**Punkte zu denen das Bundesaufsichtsamt für Flugsicherung
mit dem Aufklärungsschreiben vom 04.11.2011
die DFS GmbH um Aufklärung gebeten hat:¹**

Abwägung BER

vielen Dank für Ihr Schreiben vom 04.11.2011. Die DFS nimmt zu den Anmerkungen aus Ihrem Aufklärungsschreiben „Festsetzung Flugverfahren BER“ vom 04.11.2011 wie folgt Stellung:

Steigverhalten in Berlin/Schönefeld

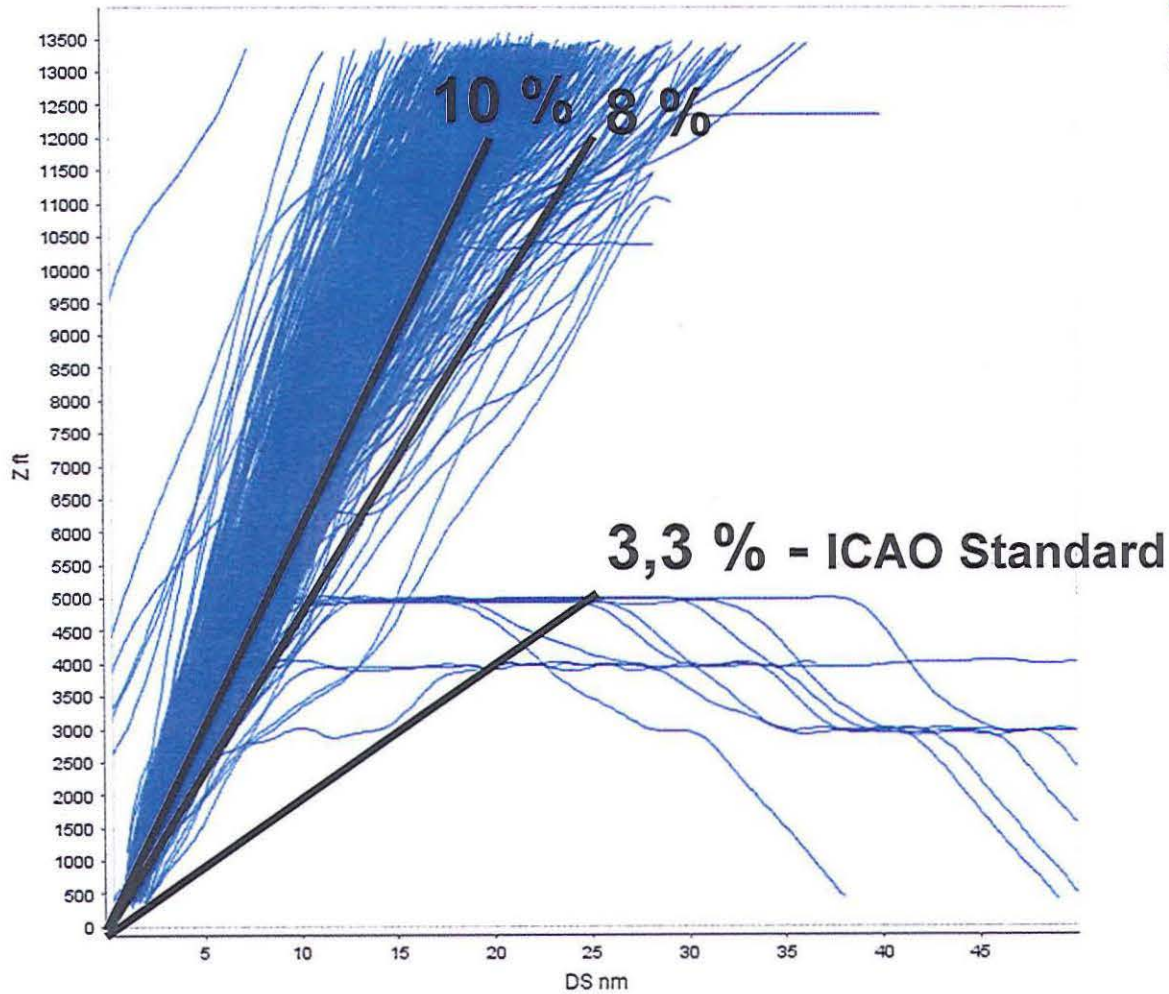
Eine aktuelle Auswertung der Abflugbewegungen am Flughafen Berlin/Schönefeld hat ergeben, dass schätzungsweise 90 % der Abflüge bereits mit einem Steiggradienten von mehr als 8% bis zu einer Höhe von 10.000 ft steigen (siehe Anlage). Die Mehrheit dieser Abflüge steigt sogar mit einem Steiggradienten von 10%. Dabei sollte hervorgehoben werden, dass die veröffentlichten Verfahren keinen vorgeschriebenen Steiggradienten beinhalten, also nur der ICAO Standard von 3,3% verpflichtend ist.

In der beigegefügtten Anlage zu 2. ist dargestellt, mit welchem Steiggradienten Abflugverfahren geflogen werden, wenn kein Steiggradient explizit festgelegt wurde.
